在簽發消防證書過程中常見的違規事項

處所: 在不獲豁免的樓宇經營非本地高等及專業教育課程

常見的違規事項的例子

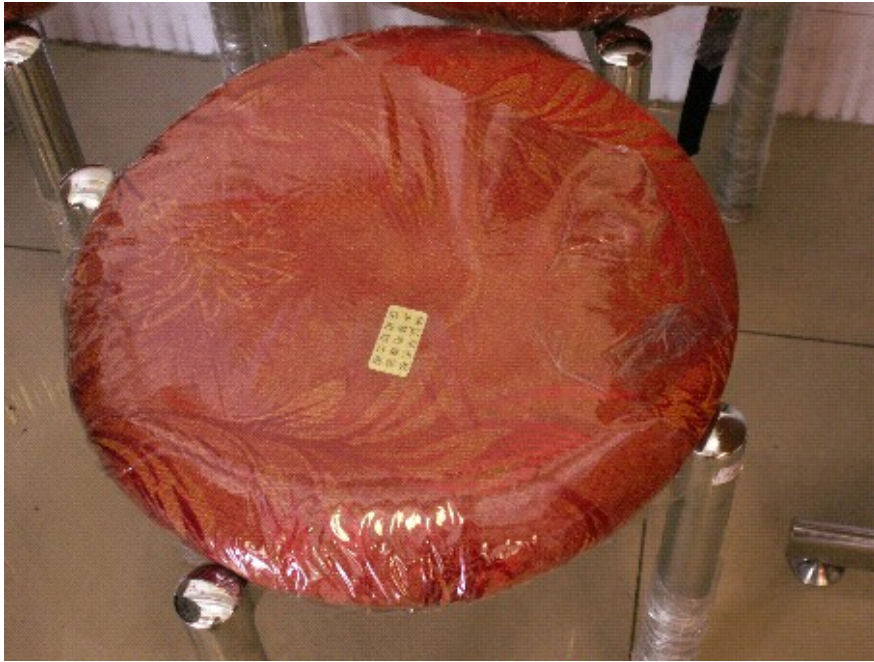
阻礙花灑頭運作

聚氨酯乳膠家具不符合英國標準7176(一九九五年版)(中度危險)
或英國標準7177(一九九六年版)(中度危險)

出口指示牌不符合消防安全規定

花灑頭沒有阻礙

聚氨酯乳膠家具符合英國標準7176(一九九五年版)(中度危險)或
英國標準7177(一九九六年版)(中度危險)

出口指示牌符合消防安全規定
